INWESTOR	Uniwersytet im. Adama Mickiewicza w Poznaniu ul. H. Wieniawskiego 1, 61-712 Poznań		
OBIEKT	Collegium Nowum w Poznaniu Al. Niepodległości 4		
NAZWA PROJEKTU	Projekt układów wentylacyjnych zasilających sale wykładowe C1,C2,C3		
NAZWA RYSUNKU	Instalacja wyrzutowa korekta – widok.		
PROJEKTOWAŁ	mgr inż. J. SURMACEWICZ		
SKALA	1:50	DATA: 03.2021r.	RTS. NR W-05

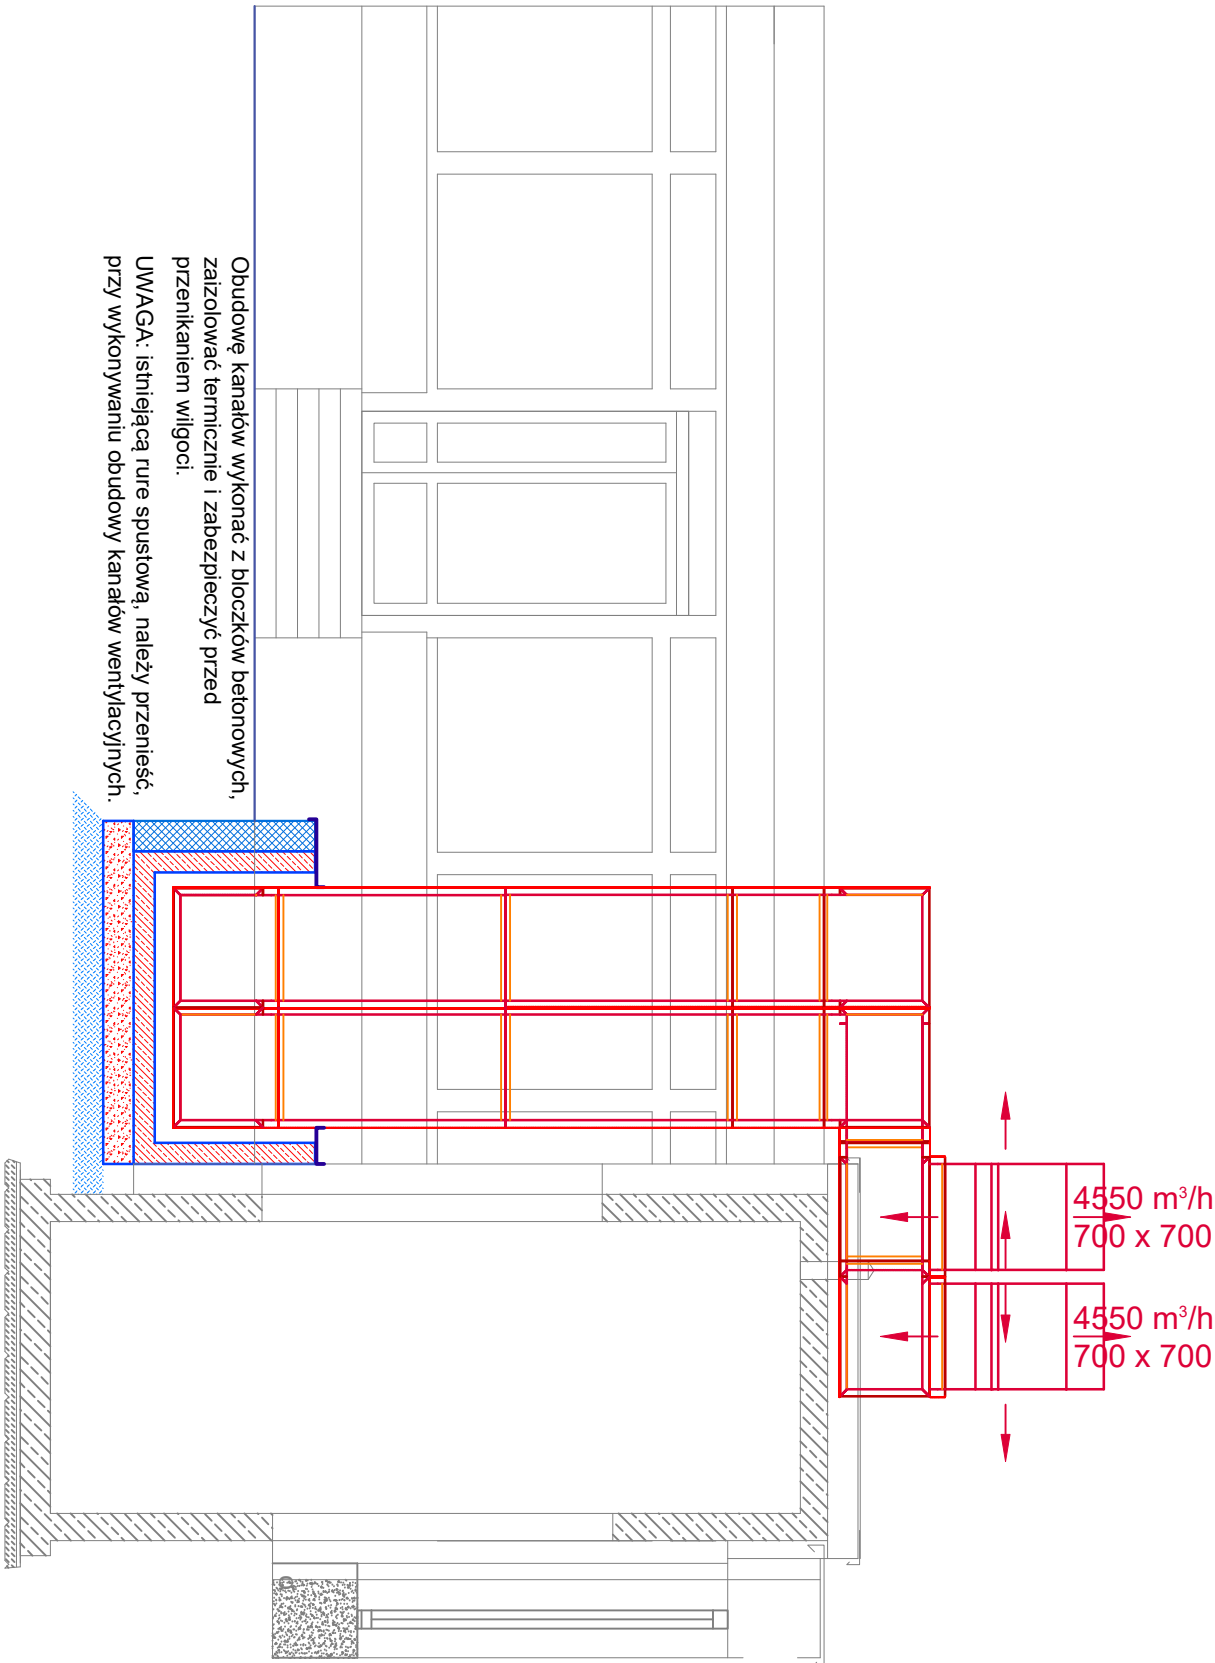
UWAGA: zmiana instalacji wentylowej rozpatrywać łącznie z projektem instalacji z 09.2020.

UWAGA: istniejącą rurę spustową, należy przenieść, przy wykonywaniu obudowy kanałów wentylacyjnych.

Obudowę kanałów wykonać z bloczków betonowych, zaizolować termicznie i zabezpieczyć przed przenikaniem wilgoci.

Obudowę kanałów wykonać z bloczków betonowych, zaizolować termicznie i zabezpieczyć przed przenikaniem wilgoci.
